Rheindamm – Lochgass – Obere Rüttigass

Road Safety Inspection

Bericht

Vaduz, 27. November 2019

Abbildung 6 Gesamtübersicht RSI nach Unfallrisiko (Quelle - Darstellung PATSCH Anstalt)

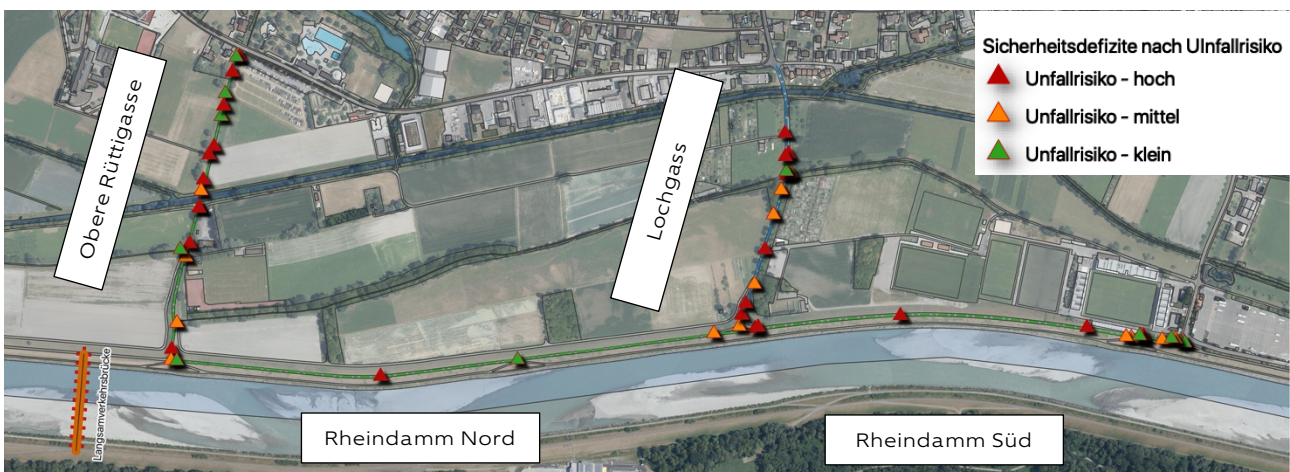
Die georeferenzierte Darstellung unten zeigt eine Gesamtübersicht mit den Sicherheitsdefiziten auf. Weitere Auswertungen und gefilterte Darstellungen sind mit den erarbeiteten Grundlagen möglich.
